## **MPE720 改善項目・不具合修正変更**

MPE720 Ver5.36 →Ver5.37 の機能追加・改善項目は次のとおりです。

### No2. JUNMA サーボ追加

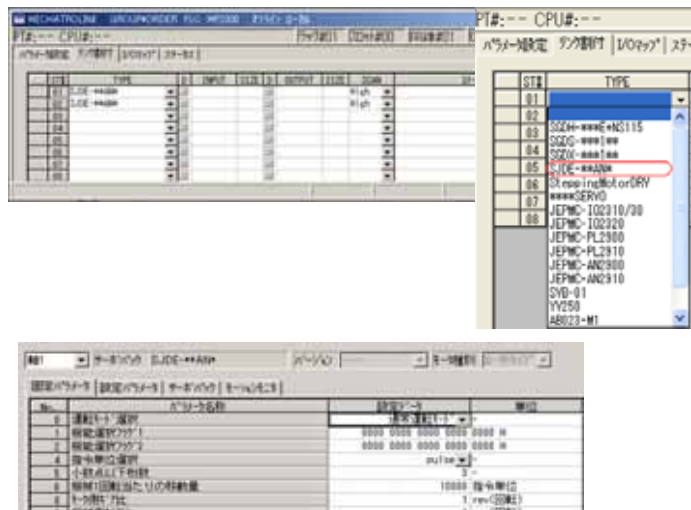
メカトロリンクの新規サーボモジュールとして SJDE-\*\*\*\*サーボに対応しました。

#### No6. CC-LINK/ANYWIRE モジュール追加

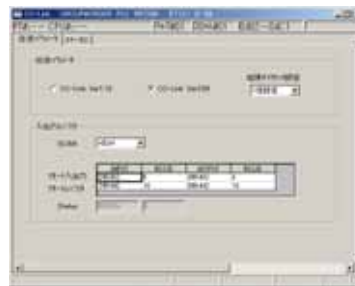
AFMP-02 に、CC-LINK,ANYWIRE という二つの機能を有するモジュールを追加しました。

## No.9. モーションパラメータ追加

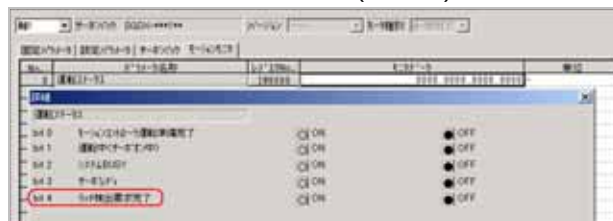
モーションパラメータ（設定、モニタ）の詳細パラメータに新規パラメータを追加しました。

1. 設定パラメータ「運転指令設定」(OWxx00)にbit14:「通信リセット」を追加。

2. 設定パラメータ「モード設定1」(OWxx01)にbit5:「ゲイン切り替え2」を追加。

3. モニタパラメータ「運転ステータス」(IWxx00)にbit4「ラッチ検出要求完了」を追加。

## No10. モーションコマンド追加

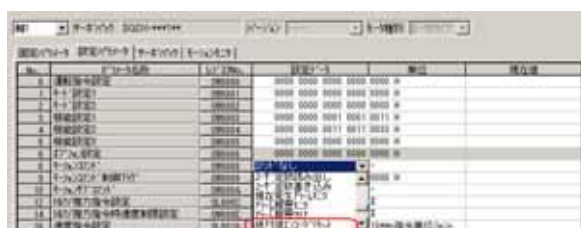
モーションコマンドに「絶対値インーダリセット (CMD=22)」を追加しました。
